# Reactienota concept VKA

HWBP Veilige Vecht

Opdrachtgever	Cor Beekmans
Opdrachtnemer	Veilige Vecht
Documentnaam	Reactienota concept VKA
Versie	3.0

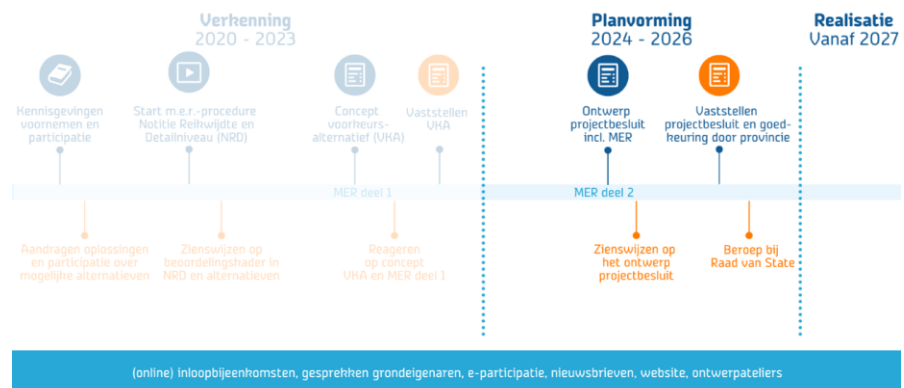
1. De cie-mer mist essentiële informatie over de keuze voor een locatie voor de nevengeul en beveelt aan om MER deel 1 aan te vullen met de resultaten van (milieu)onderzoek naar een nevengeul aan de noordzijde van de Vecht.

Het waterschap heeft in de verkenning van Veilige Vecht ook een nevengeul aan de noordzijde onderzocht. Er zijn een aantal redenen waarom de nevengeul aan de zuidzijde ontworpen is (en niet aan de noordzijde):

1. Een lange geul is nodig, maar aan de noordzijde is weinig ruimte. Het waterschap wil een natuurlijke, obstakelvrije vismigratierivier aanleggen. Obstakelvrij, zodat alle vissen de geul gaan gebruiken, ook de houting en de kwabaal. En natuurlijk, om ook aanvullende ecologische waarde te creëren door realisatie van habitat voor verschillende (aquatische) soorten. Een natuurlijke vismigratierivier heeft daarnaast minder onderhoud nodig en lagere kosten, doordat er zo min mogelijk of zelfs geen kunstwerken nodig zijn. Tegelijk moet het peil op de Vecht intact

blijven. Daardoor is een minimale lengte van 1,4 km nodig voor de geul. Aan de noordzijde van de Vecht zou dit leiden tot een heel kronkelige, onnatuurlijk ogende geul, wat landschappelijk ongewenst is.

2. Aan de noordzijde is minder ruimte beschikbaar, en kan dus minder compensatie van bergingscapaciteit in het winterbed en compensatie van opstuwing (beide door buitendijks versterken) gerealiseerd worden. Het waterschap gaat uit van vrijwillige grondverwerving. De eigenaar van de gronden aan de noordzijde van de Vecht wil deze niet beschikbaar stellen voor de nevengeul.

Het waterschap heeft in de definitieve versie van het MER deel 1 en het verkenningenrapport de uitleg over de locatiekeuze voor de nevengeul uitgebreid.
